改善箇所説明図

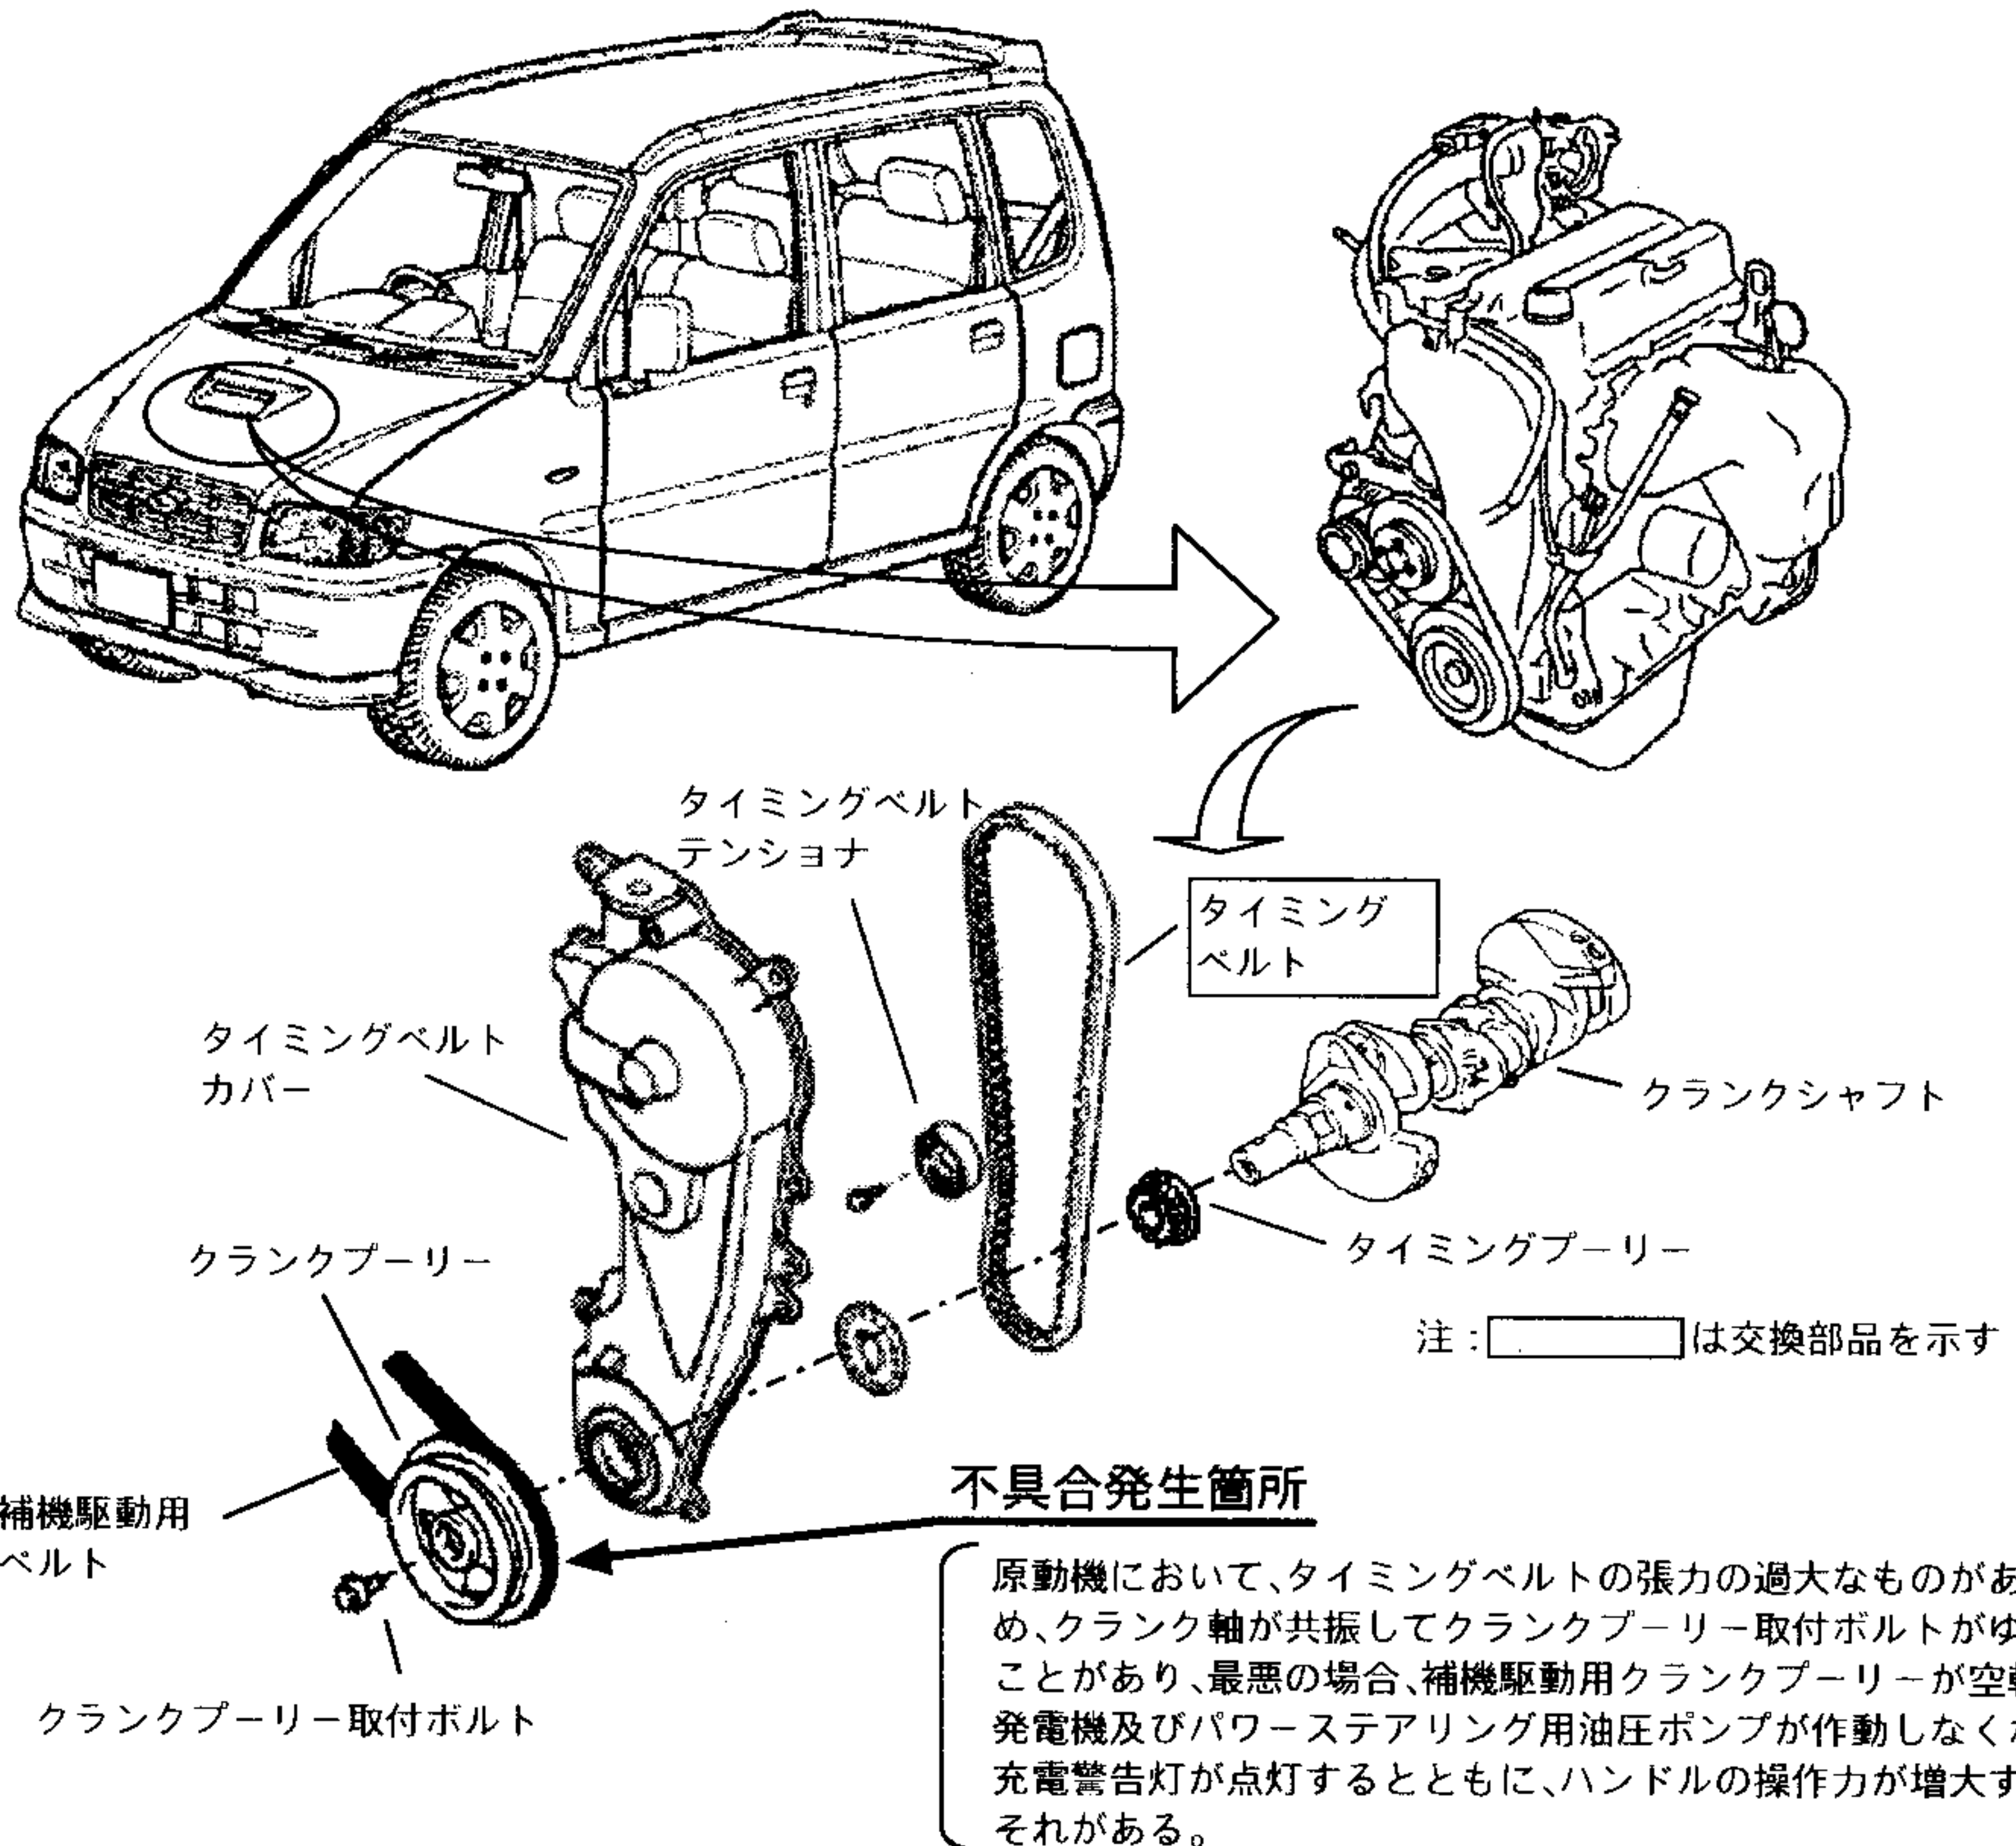
- ①全車両、クランクプーリー取付ボルトのゆるみを点検し、ゆるみがあるものについてはクランクシャフト及びクランクプーリーを良品と交換する。
- ②全車両、タイミングベルトを交換し、張力を調整する。
